TRANS/WP.29/2004/39
31 mars 2004

PROPOSITION DE PROJET DE SÉRIE 10 D'AMENDEMENTS
AU RÈGLEMENT N° 13

(Freinage)

Communication du Groupe de travail en matière de roulement
et de freinage (GRRF)

Modèle A

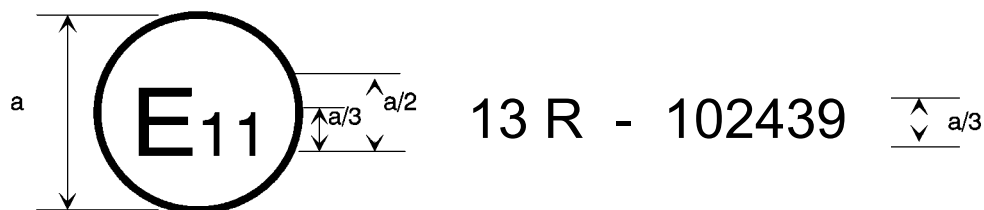
Annexe 3, modifier comme suit:

La marque d'homologation ci-dessus, apposée sur un véhicule, indique que le type de ce véhicule a été homologué au Royaume-Uni (E 11), en ce qui concerne le freinage, en application du Règlement n° 13, sous le numéro d'homologation 102439. Ce numéro signifie que l'homologation a été délivrée conformément aux prescriptions du Règlement n° 13, tel que modifié par la série 10 d'amendements. Pour les véhicules des catégories M₂ et M₃, cette marque signifie que ce type de véhicule a été soumis à l'essai du type II.

Modèle B

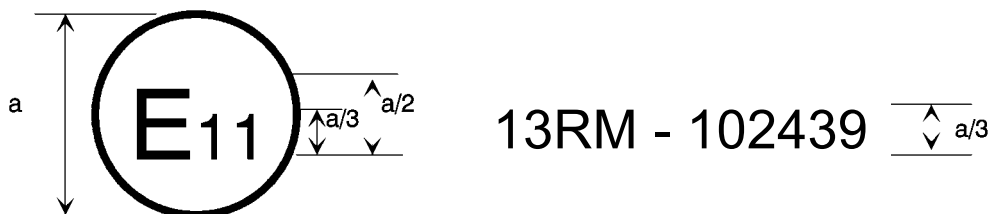
La marque d'homologation ci-dessus, apposée sur un véhicule, indique que le type de ce véhicule a été homologué au Royaume-Uni (E 11), en ce qui concerne le freinage, en application du Règlement n° 13. Pour les véhicules des catégories M₂ et M₃, cette marque signifie que ce type de véhicule a été soumis à l'essai du type IIA.

Modèle C

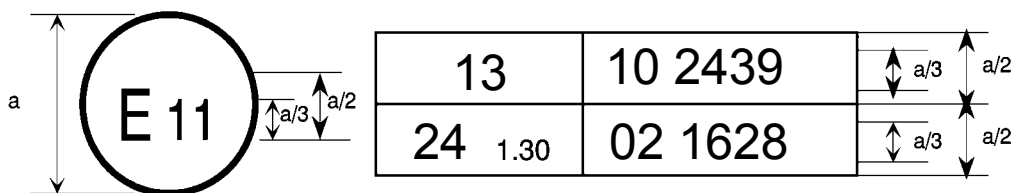
La marque d'homologation ci-dessus, apposée sur un véhicule, indique que le type de ce véhicule a été homologué au Royaume-Uni (E 11), en application des Règlements n° 13 et 24* . (Dans le cas de ce dernier Règlement, la valeur corrigée du coefficient d'absorption est 1,30 m⁻¹.)

«DIAGRAMME 2

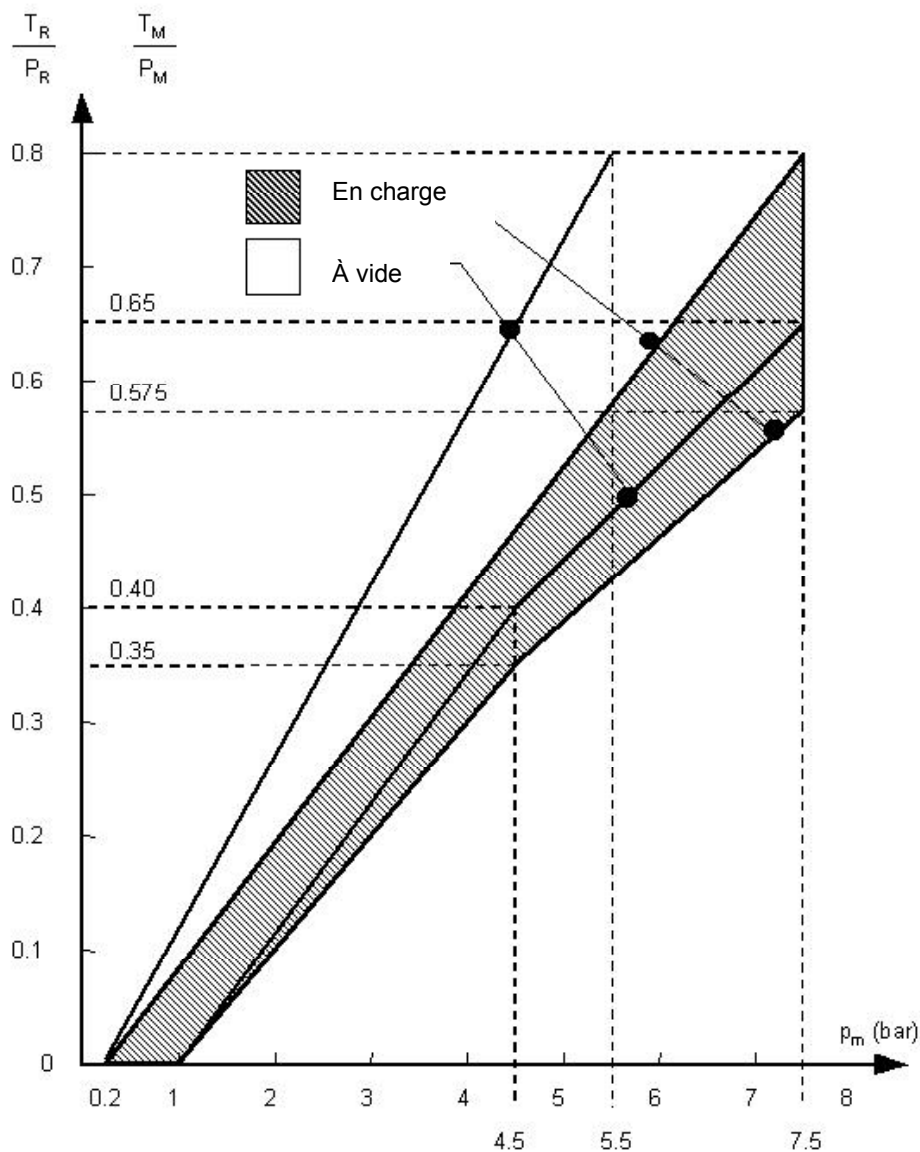
Diagrammes 2, 3 et 4A, modifier comme suit:

Note: Les rapports fixés dans le présent diagramme doivent s'appliquer progressivement aux états intermédiaires entre à vide et en charge et être obtenus grâce à des systèmes automatiques.

DIAGRAMME 3
TRACTEURS POUR SEMI-REMORQUES
(voir par. 3.1.6 de la présente annexe)

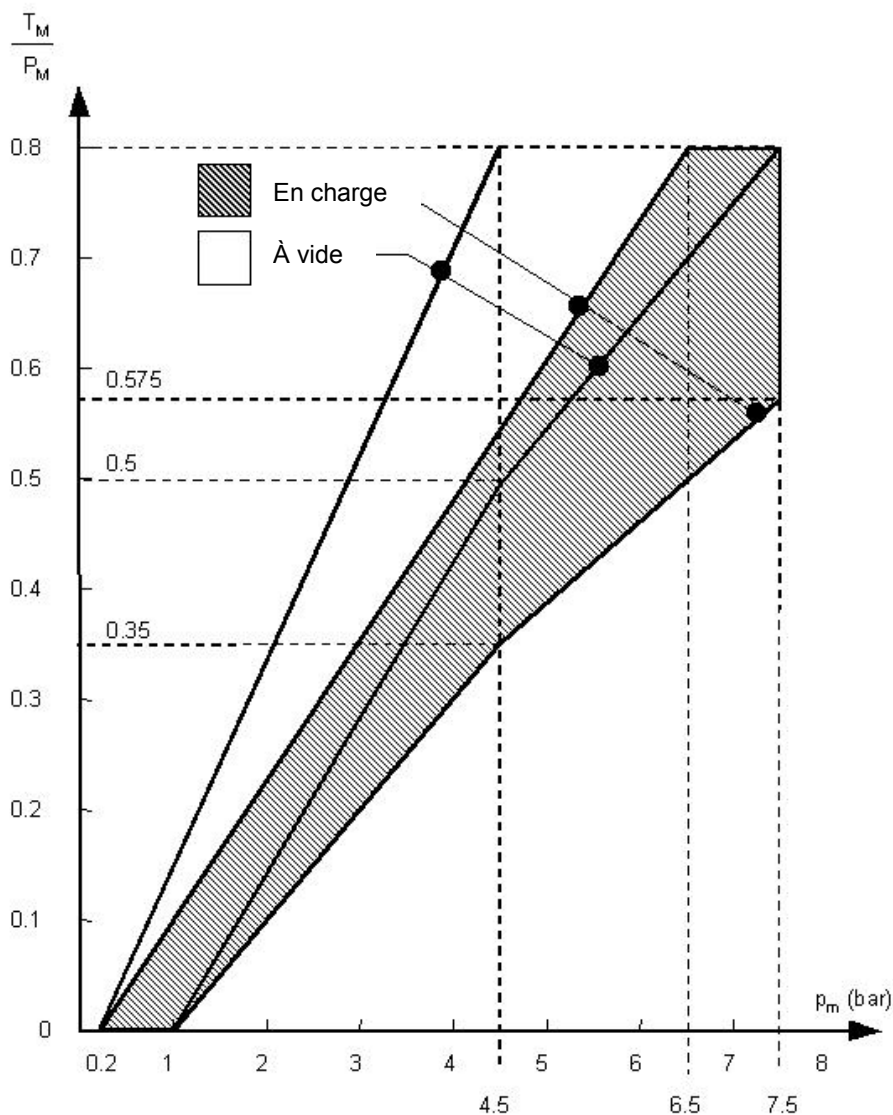
Note: Les rapports fixés dans le présent diagramme doivent s'appliquer progressivement aux états intermédiaires entre à vide et en charge et être obtenus grâce à des systèmes automatiques.

DIAGRAMME 4A
SEMI-REMORQUES

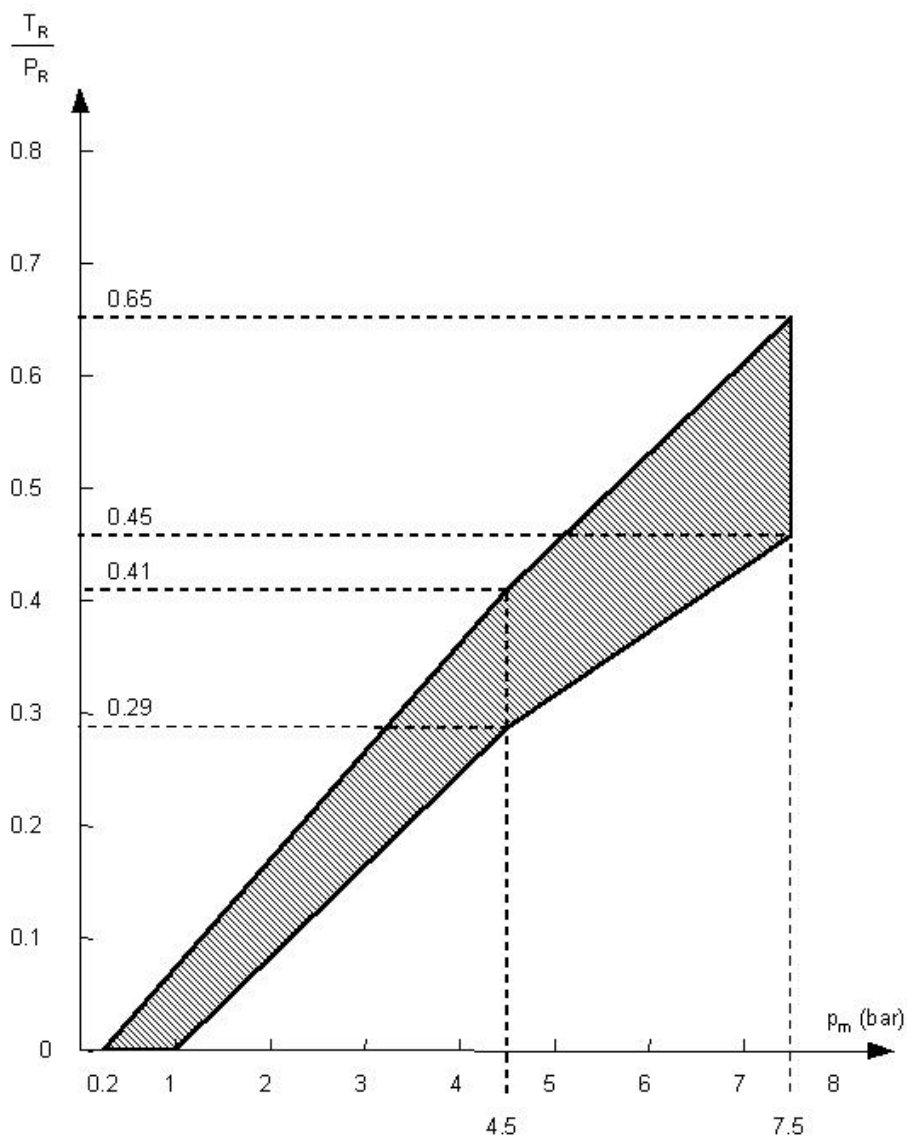
Note: Le rapport entre le taux de freinage T_R/P_R et la pression dans la conduite de commande pour les états en charge et à vide est déterminé comme suit:

Les facteurs K_c (en charge), K_v (à vide) sont obtenus par référence au diagramme 4B. Pour déterminer les zones correspondant aux états en charge et à vide, on multiplie les valeurs des ordonnées des limites supérieure et inférieure de la zone hachurée du diagramme 4A respectivement par les facteurs K_c et K_v .
